Beschlussvorlage 2026/0176

Top Nr. 2.5 Sitzung des Bau- und Umweltausschusses am 11.06.2026

**Ortsbehördliche Vorbehandlung von Bauanträgen;
 Bauvoranfrage: Neubau eines Mehrfamilienhauses mit 8 Wohneinheiten, Balkonen und Garagen
 Akazienweg 15a, Fl.-Nr. 2148 Gemarkung Ochsenfurt; (V-2026-23 vom 28.05.2026)**

Lageplan

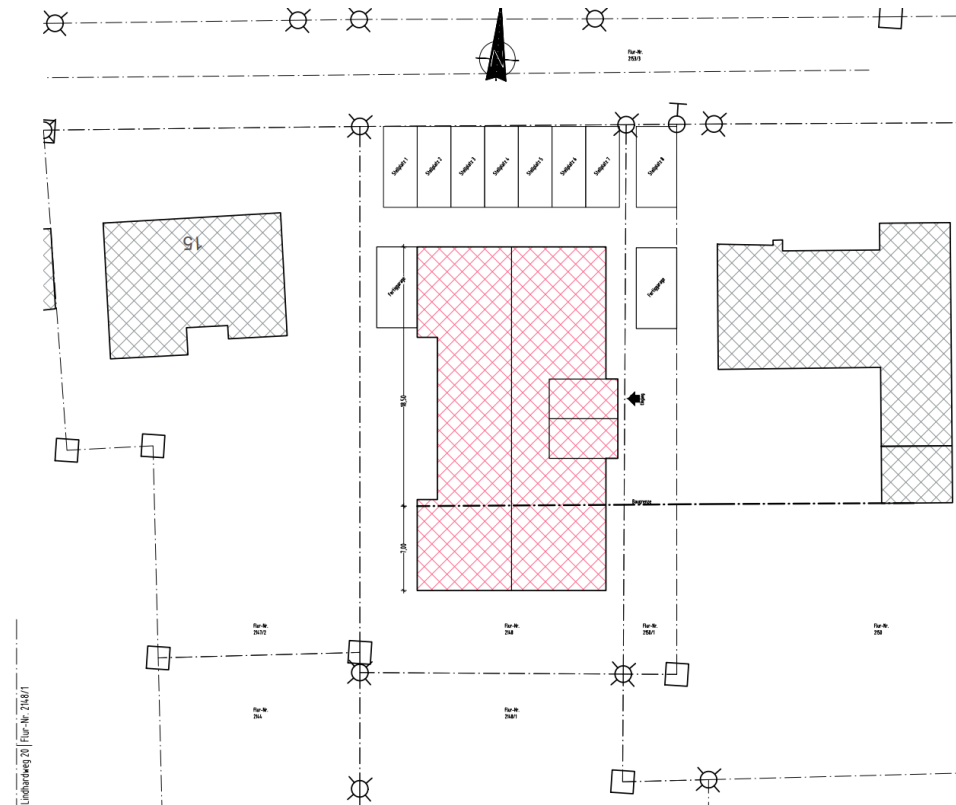
Beantragt wird eine GRZ von 0,60.

Gemäß Bebauungsplan ist eine maximale GRZ von 0,40 vorgesehen. Es handelt sich um eine Überschreitung von 0,20. (Gemäß § 19 Abs. 4 BauNVO sind Nebenanlagen nur mit der Hälfte zu bemessen, hier könnte noch ein Abzug von 0,10 berücksichtigt werden. In der Planung wurden die Nebenanlagen als volle GFZ berechnet).

Beantragt wird eine GFZ von 1,20

Gemäß Bebauungsplan ist eine maximale GFZ von 0,60 zulässig.

Geplant ist eine Überschreitung der Baugrenze um 7m

Beantragt wird eine Höhe der Oberkante der Decke von ca. 8,50m.

Gemäß Bebauungsplan ist eine maximale Höhe der Oberkante der Decke von 3,50 m festgesetzt. Dies entspricht einer Überschreitung von 5 m.

Beantragt werden 3 Vollgeschosse.

Gemäß Bebauungsplan sind maximal 2 Vollgeschosse festgesetzt.

Von den Festsetzungen kann im Rahmen der Änderungen im BauGB befreit werden und ein Einvernehmen in Aussicht gestellt werden.

Begründet werden kann dies durch § 31 Abs. 3 BauGB (nicht befristet) in Verbindung mit § 246e Abs. 1 BauGB (befristet bis 31.12.2030) zugunsten von Wohnbebauung.

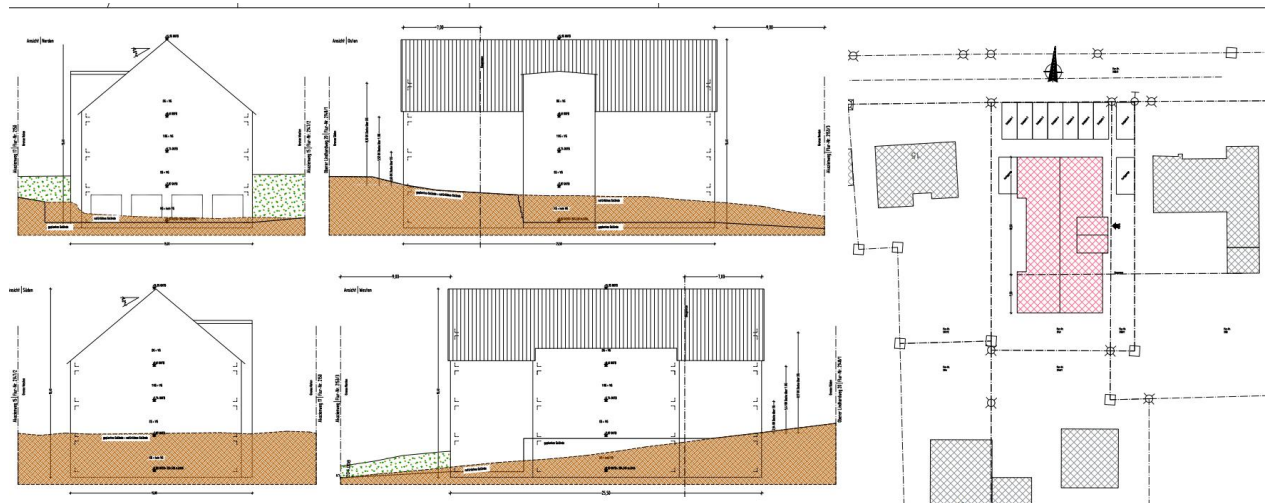
4. Kann einer Bordsteinabsenkung entlang der gesamten Grundstücksbreite zugestimmt werden?

Eine Bordsteinabsenkung kann in Aussicht gestellt werden.
